RESOLUCIÓN No. DEIA-IA-021 - 2023
De 21 de Marzo de 2023

Por la cual se resuelve la solicitud de evaluación del Estudio de Impacto Ambiental (EsIA), categoría II, correspondiente al proyecto **"ESTUDIO, DISEÑO, CONSTRUCCIÓN, OPERACIÓN Y MANTENIMIENTO DE LA PLANTA POTABILIZADORA DE CHIRIQUÍ GRANDE Y REDES DE ABASTECIMIENTO, PROVINCIA DE BOCAS DEL TORO"**, promovido por el **INSTITUTO DE ACUEDUCTOS Y ALCANTARILLADOS NACIONALES (IDAAN).**

Ref. Contrato 37-2019 "Proyecto "Estudio, Diseño, Construcción, Operación y Mantenimiento de la Planta Potabilizadora de Chiriquí Grande y Redes de Abastecimiento, Provincia de Bocas del Toro".

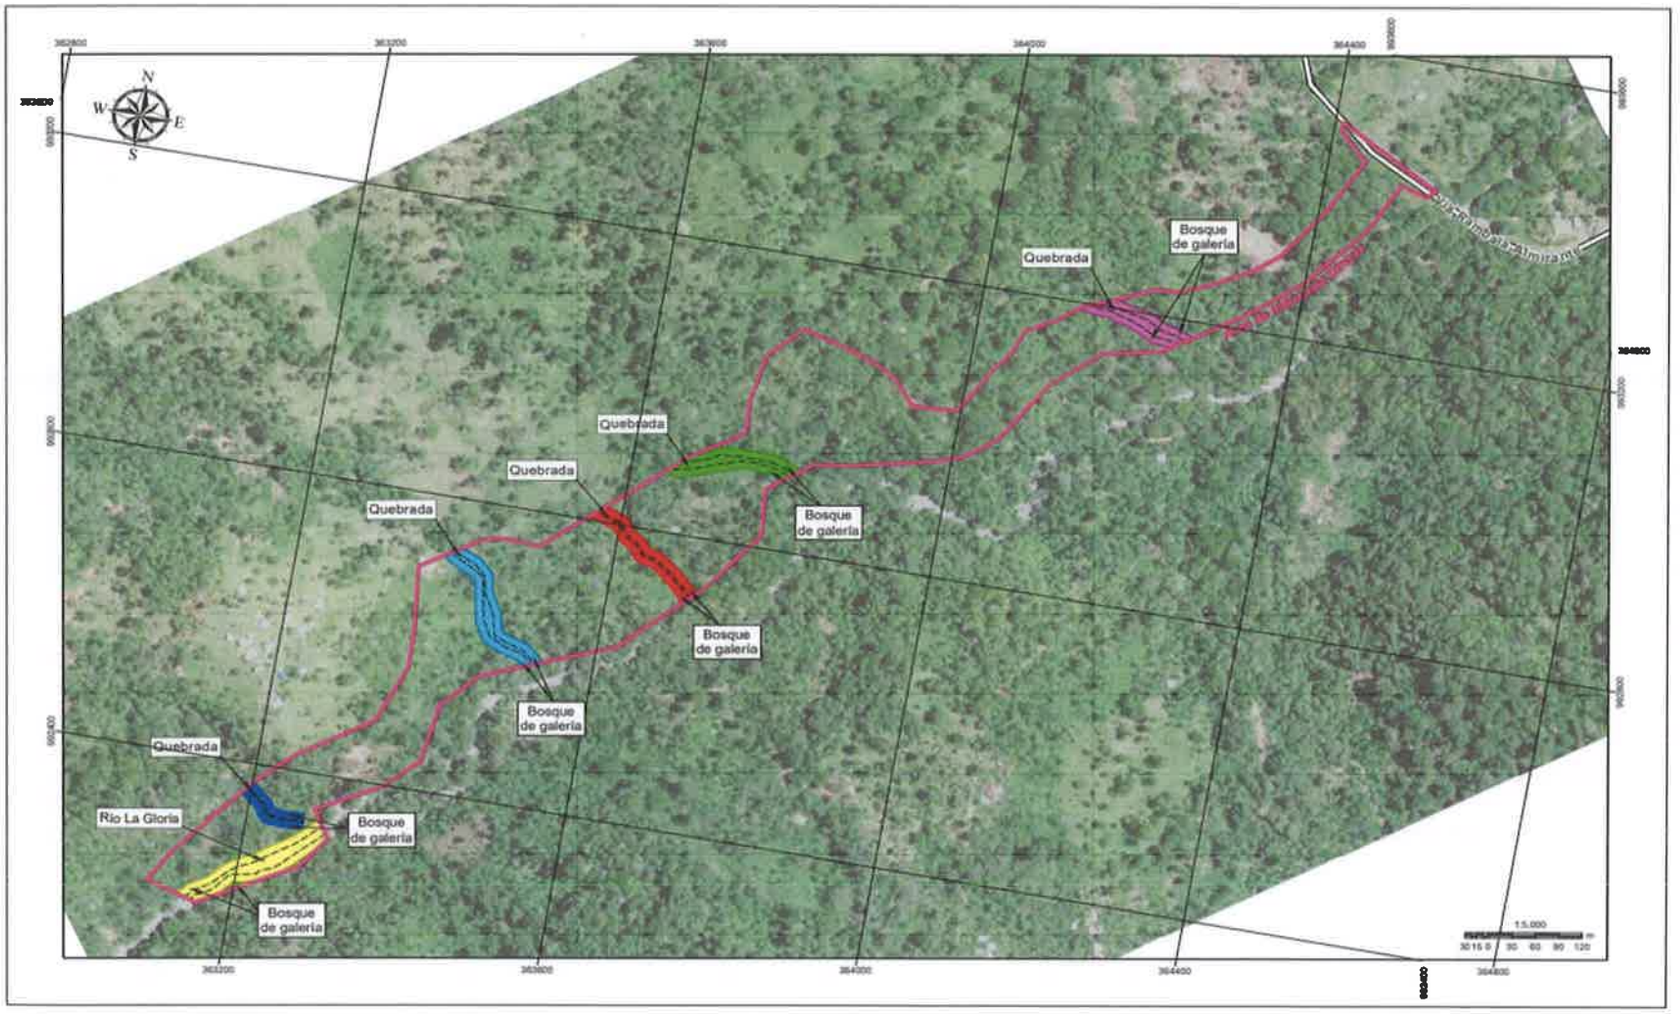
a) Presentar las coordenadas UTM del bosque de galería de las cinco (5) fuentes hídricas presentes en el área del proyecto y del Río La Gloria, en concordancia con lo establecido en la Ley 1 del 3 de febrero de 1994.

Partiendo de lo que señala la Ley N° 1 del 3 de febrero de 1994, en el Capítulo III De La Protección Forestal, en el punto dos (2) del artículo 23. En los ríos y

Mapa N° 4, ubicación de las propiedades donde se contempla el del desarrollo del proyecto, conforme al diseño de la obra.

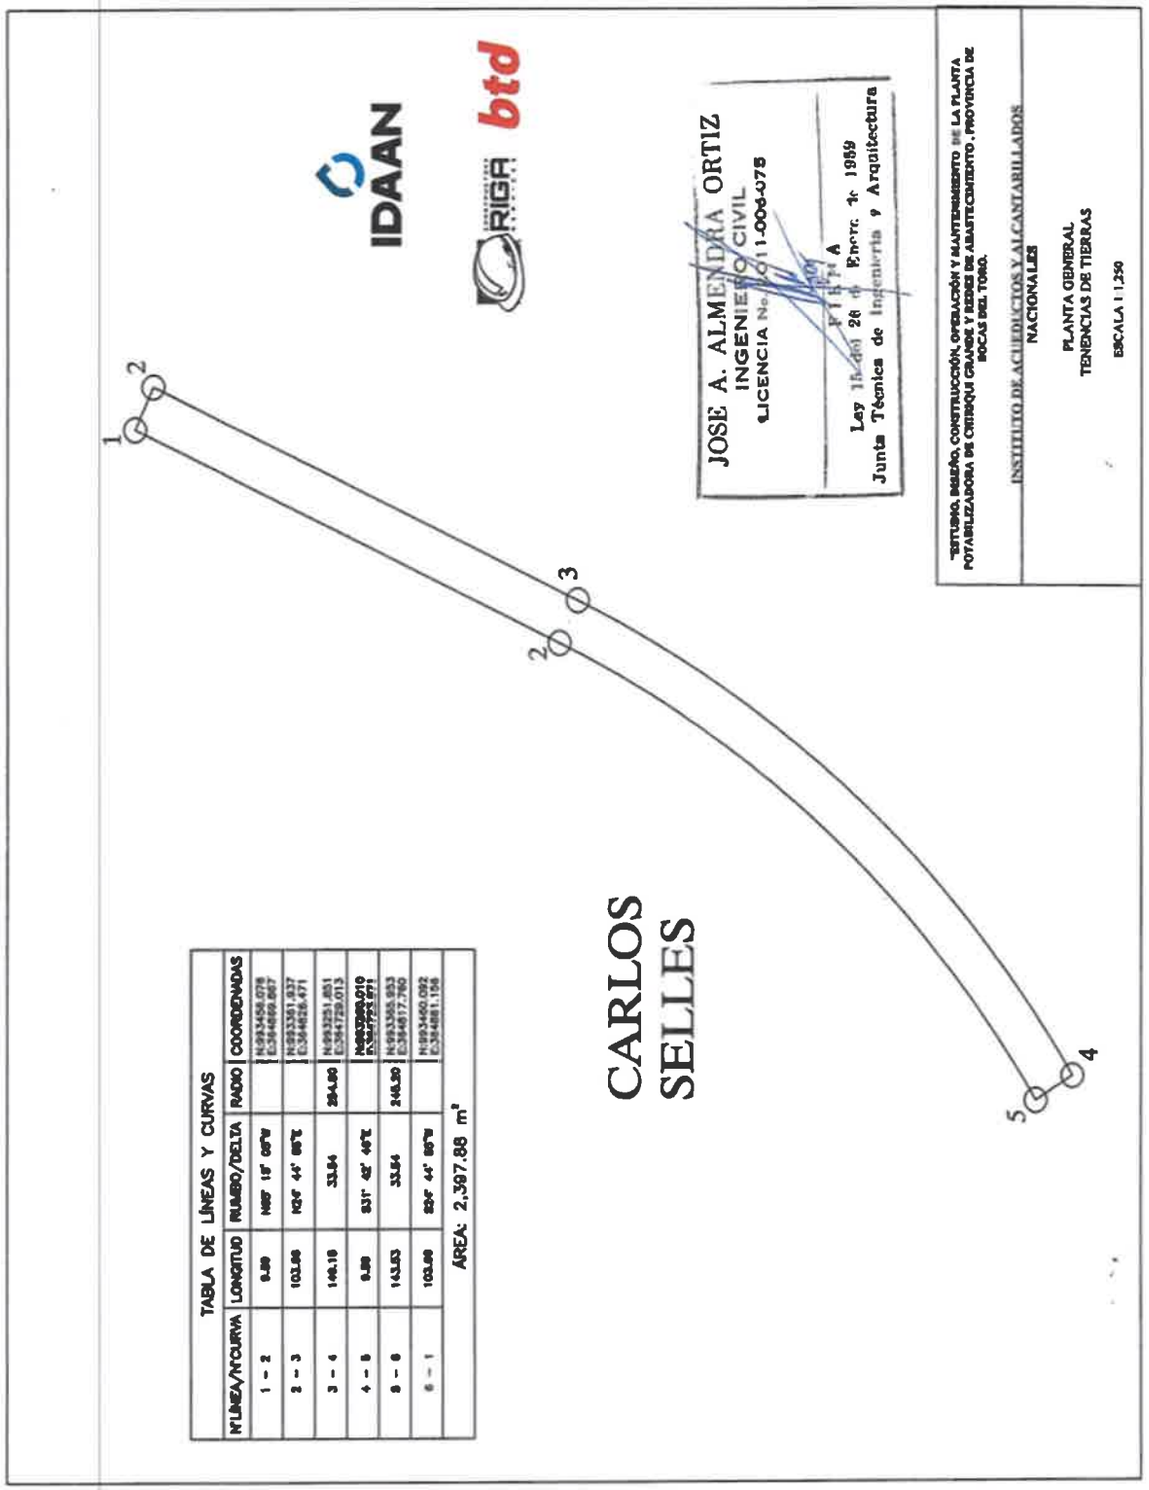
d) Mapa detallando la ubicación de las propiedades donde se contempla el del desarrollo del proyecto, conforme al diseño de la obra.

Gráficos del recorrido del tendido eléctrico por donde se establecerá la línea trifásica

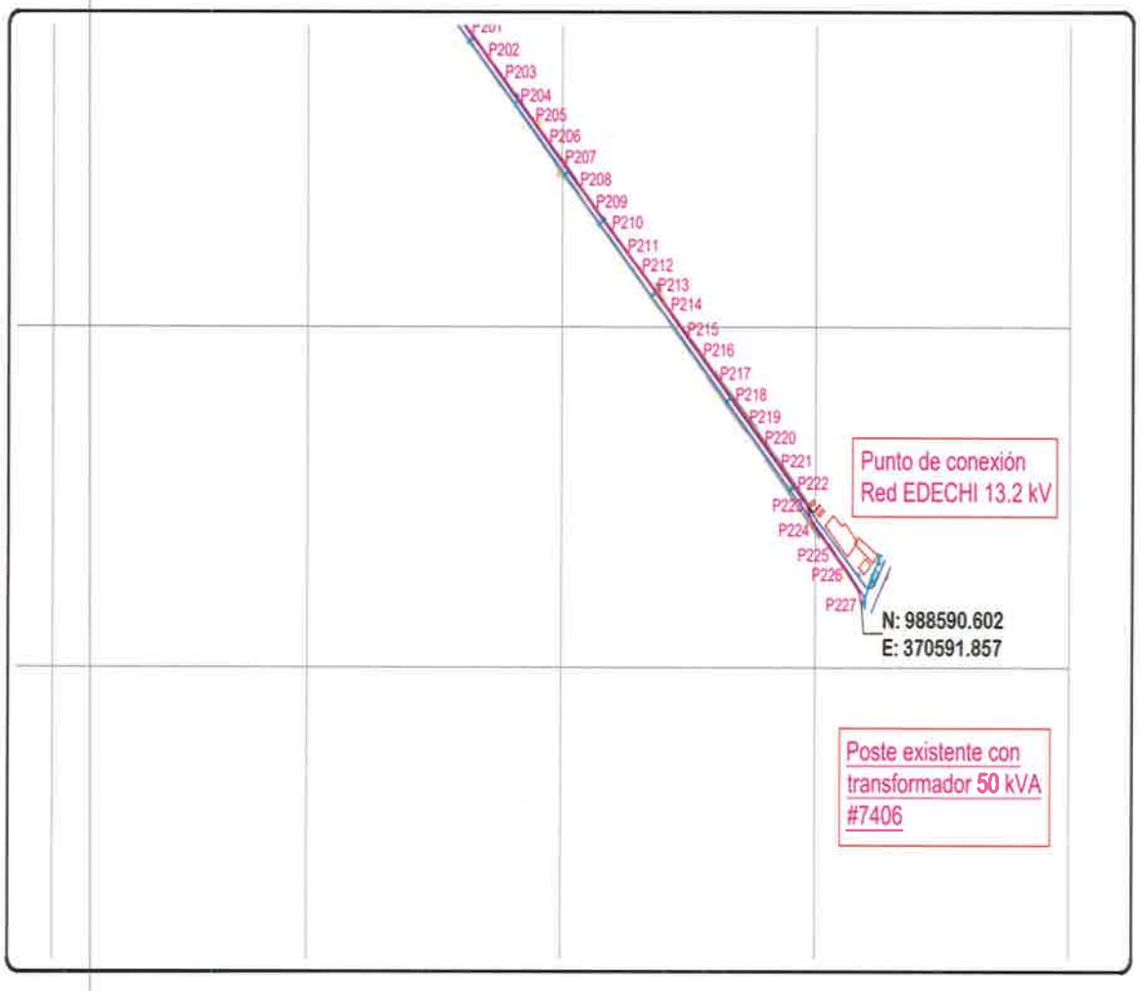
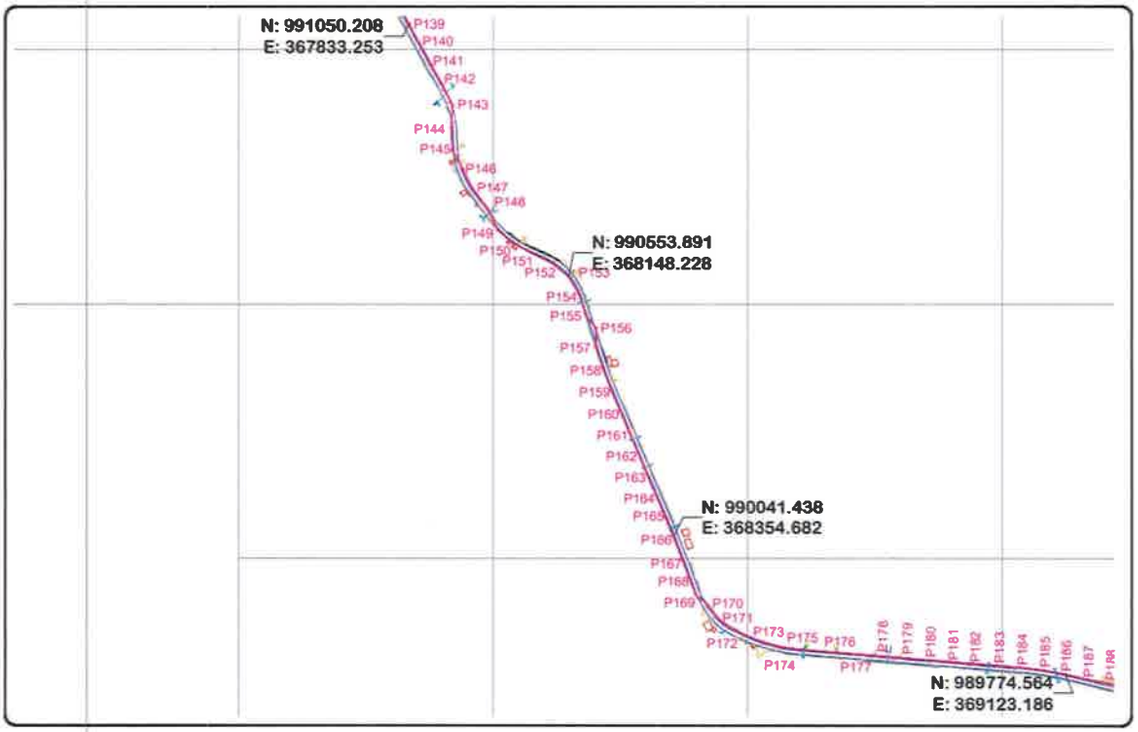
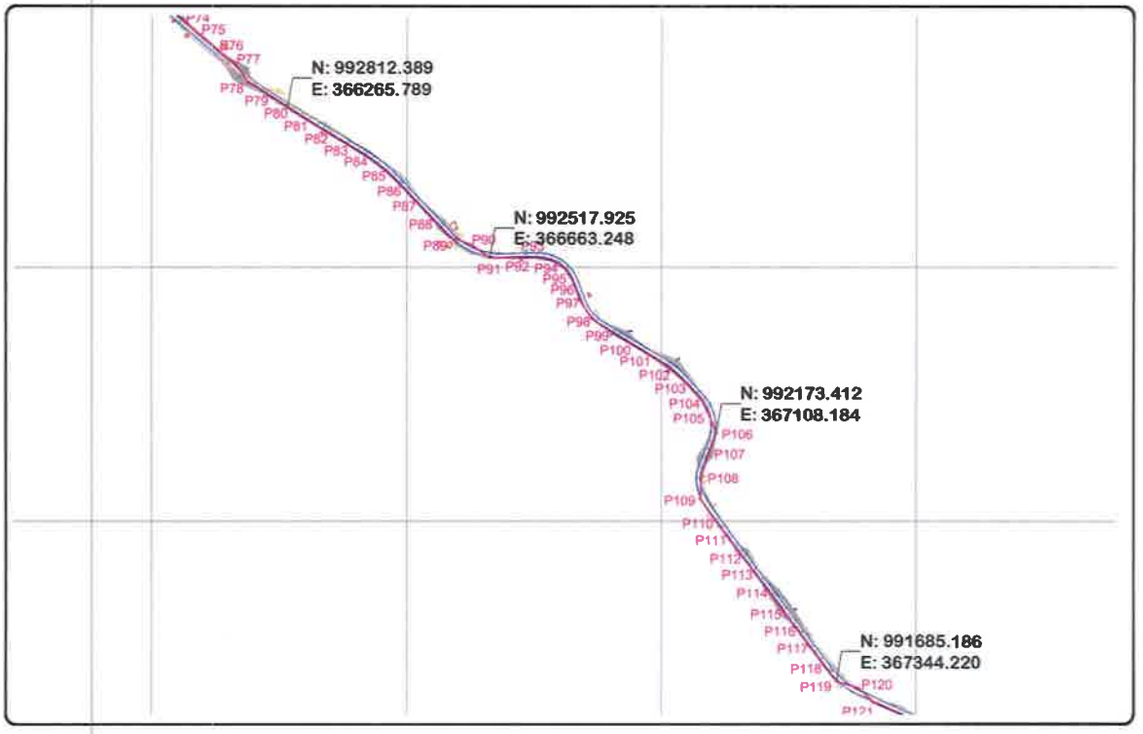
i. Coordenadas UTM del área a ser impactada por la actividad de instalar el servicio de energía eléctrica.

A pesar de que el punto de conexión (Cruce de Rambala, en la Coordenadas N 988690.857 E 370591.857) y el área por donde se traslada la línea trifásica es existente ya que se trasladara sobre postes nuevos de concreto que reemplazaran los postes existentes de madera hasta llegar a la entrada del proyecto en las coordenadas N 993468.227 E 364478.697, todo en área de servidumbre de la carretera existente. Debemos aclaran que es un área impactada por acciones humanas como el establecimiento de la línea establecida para la conducción del sistema de distribución del servicio de energía eléctrica, la instalación de las

tuberías de distribución del servicio de agua potable, entre otras. Pero en función de dar una respuesta puntual presentamos cuadro N° 26 Coordenadas UTM del área por donde están instalado el servicio de energía eléctrica, el cual ilustra coordenadas del recorrido del sistema trifásico, cabe destacar que las coordenadas ilustran el área del tendido eléctrico y cada uno de los postes que involucra el tendido eléctrico, adicional exponemos gráficos del recorrido.

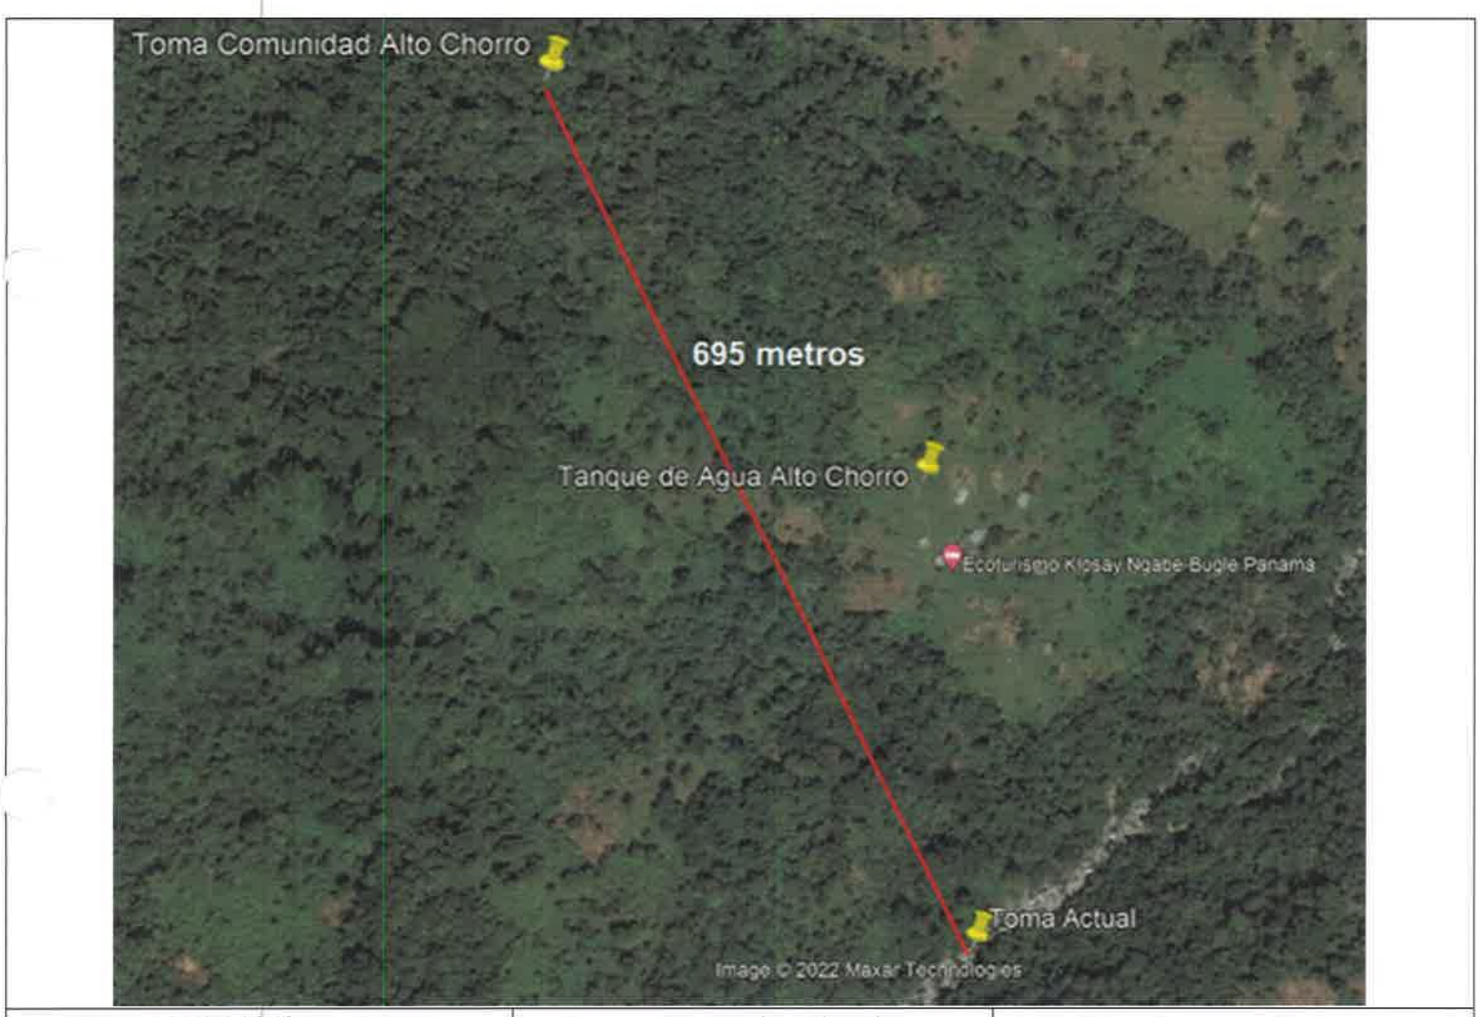
a) Identificar si existe acueductos rurales o tomas de agua rural a ser afectados por el desarrollo del proyecto. En caso de ser afirmativo presentar:
   i. Coordenadas de ubicación de las tomas de agua.
   ii. Impactos con su correspondiente valorización y medidas de mitigación para minimizar el impacto producido sobre la calidad del agua.
b) Impactos con su correspondiente valorización y medidas de mitigación a implementar por las molestias producidas por los trabajos en el rio Gloria a los moradores del área que utilizan sus aguas para su vida diaria.

Respuesta N° 13: En cuanto a esta interrogante seguidamente aportamos elementos con los cuales aportamos aclaración. En cuanto: a) Identificar si existe acueducto rurales o tomas de agua rural a ser afectado por el desarrollo del proyecto. Tenemos a bien responder que **"NO"**, la interrogante solicita
